Verzenddatum:
Zaaknummer: WRIJVERG-2-98564
Uw brief van:
Uw kenmerk: 3961257
Onderwerp: Besluit watervergunning
Contactpersoon: Vergunningverlening
Telefoon: 0314-369 783
E-mail: info@wrij.nl
Kopie aan: FOFF, NKOE, ANAS, IKEL,
AJAA, Vitens, gemeente
Zevenaar, gemeente
Duiven, provincie
Geldeland, Rijkswaterstaat,
Antea Group, indieners
zienswijze
Bijlage(n): 1. Besluit Watervergunning;
2. Algemene Regels Blbi;
3. Debieten lozingstraject;
4. Reactionota zienswijzen;
5. Meetstaat en
afmeldformulier;
6. Technisch bemalingsplan.

Watervergunning waterschap Rijn en IJssel en Vitens N.V. voor:

Review Antea- rapporten (8-10-2018) Hydrogeologie: Constructiefase verlegging en deels verwijdering twee rioolpersleidingen Waterschap Rijn en IJssel en drinkwatertransportleiding Vitens N.V. t.b.v. verbredeing A12 en verlenging A15 tussen Zevenaar en Duiven. En het rapport Monitoring- en lozingsadvies.

Figuur 4. Aangenomen situatie in berekening met voedende bovenrand (links) en meer realistische schematisatie met bergingsverandering (rechts)

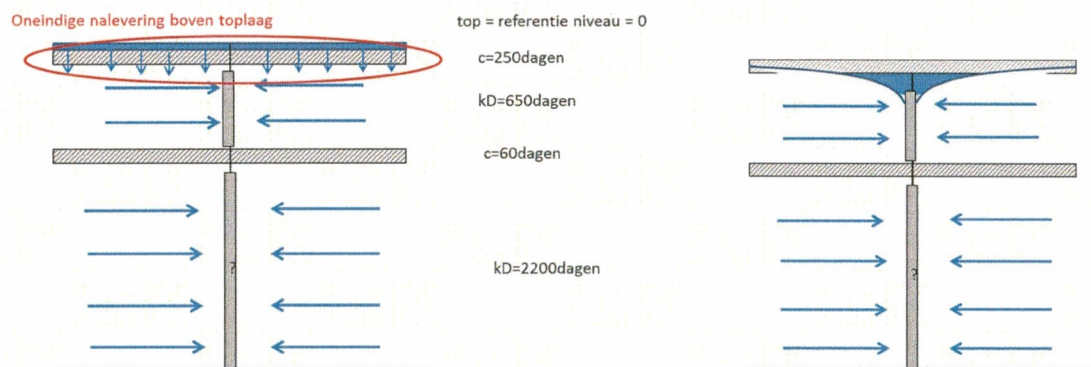
De berekening met MWell is uitgevoerd met een toplaagweerstand van 250 dagen. Dat betekent impliciet dat daarboven een continu peil op referentie niveau is aangenomen (zie figuur 4 links). Dan werkt de bovenrand alsof het een meertje of een polder met intensief waterstelsel is. Maar zoveel water is er niet beschikbaar, er is nauwelijks oppervlaktewater in het gebied. Daarom wordt het water uit de berging in de kleilaag en de bovenkant van het watervoerend pakket onttrokken voor zoveel daar aanwezig is en vrij kan komen (denk aan capillaire werking). Dit levert echter een significant andere reactie in het watervoerend pakket en vergt een ander type berekening.

Figuur 6: Stijghoogtegrafiek van een grondwatermeetpunt (ZV-14) in de bebouwde kom van Zevenaar. De rode lijn is de berekende GL-3. (uit ANTEA rapportage)

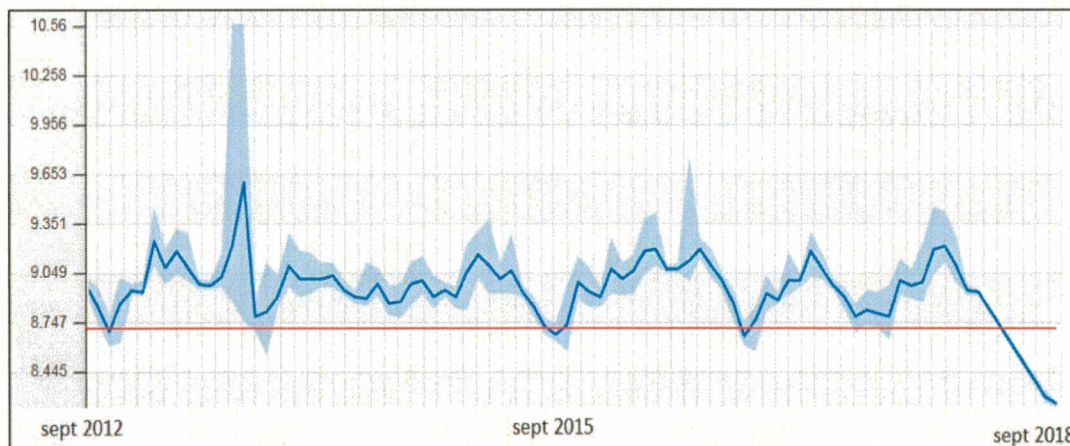
In hoofdstuk 4 is beschreven dat de verlagingberekening niet juist is. Wij stellen daarnaast ook vragen over het gehanteerde uitgangspunt dat een berekende Gemiddeld Laagste Grondwaterstand (GLS-3) wordt gebruikt. Zou het, n.a.v. van de droogtejaren (en gerelateerde krimpschade), niet beter zijn om uit te gaan van de Laagste Grondwaterstand, die een bepaalde periode aanhoudt, om de reden die aan het eind van hoofdstuk 4 is uitgelegd.

Figuur 6: stijghoogte peilbuis HH33-2, gesitueerd op perceel Helhoek 33, 260 m ten oosten van de bemaling

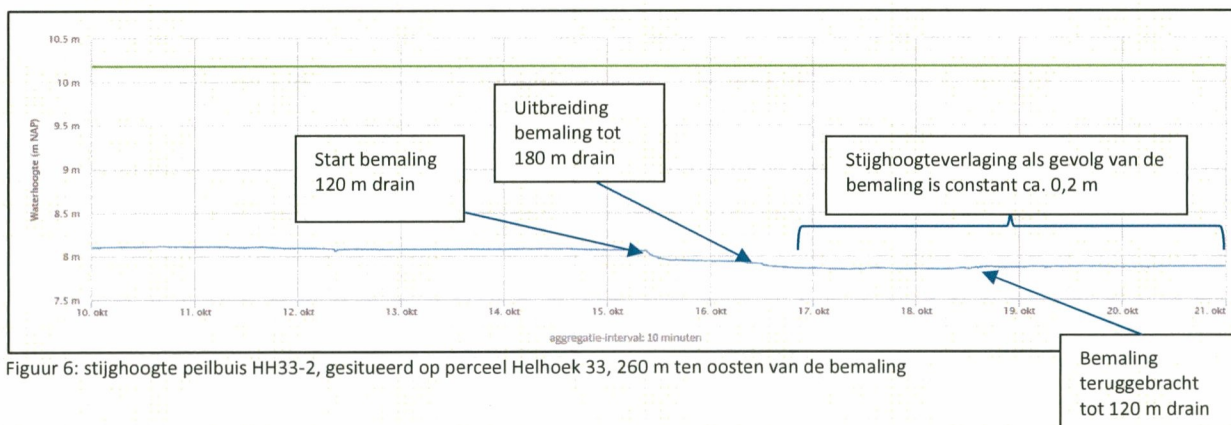
In figuren 6 en 7 is de stijghoogteverlaging ter plaatse van twee peilbuizen binnen het invloedsgebied van de uitgevoerde bemaling in het kader van de verlegging van de gastransportleidingen geïllustreerd. Beide peilbuizen bevinden zich op een afstand van enkele honderden meters van het tracé van de gastransportleidingen en geven een goede indruk van de snelheid waarmee de stijghoogteverlaging optreedt en na welke bemalingsduur deze constant worden.

Uit figuren 6 en 7 blijkt dat de maximale stijghoogteverlaging als gevolg van de bemaling binnen ongeveer één dag wordt bereikt en dat de stijghoogteverlaging hierna vrijwel constant is.
